改善処置事項説明図

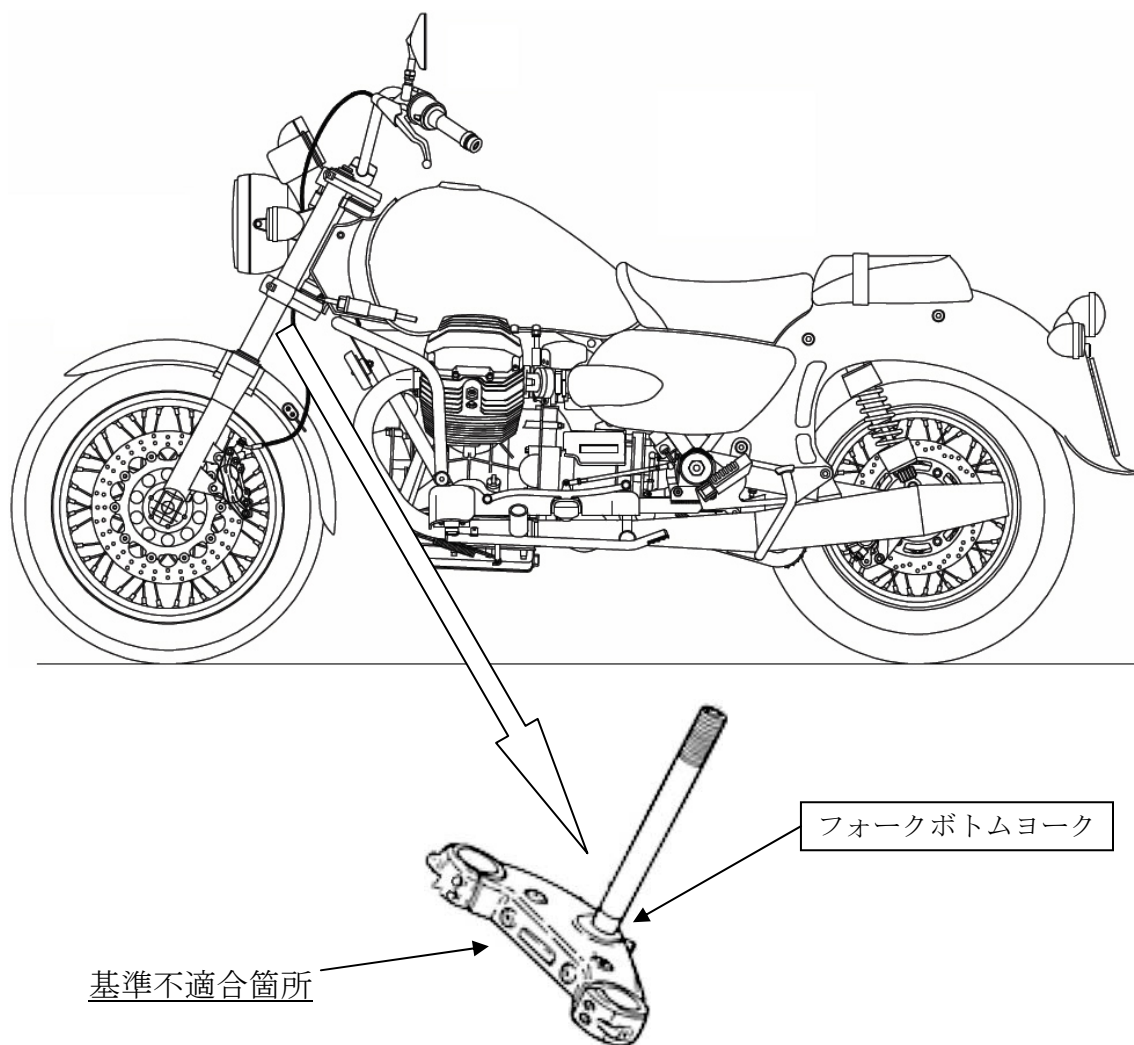
フロントフォークにおいて、ステアリングシャフトを圧入しているフォークボトムヨークの製造が不適切なため、当該ヨークに亀裂が発生するものがある。そのため、そのまま使用を続けると亀裂が進行し、最悪の場合、フォークボトムヨークが破断し車両が転倒するおそれがある。

全車両、フォークボトムヨークを点検し、不具合品が組み込まれている場合には対策品と交換する。
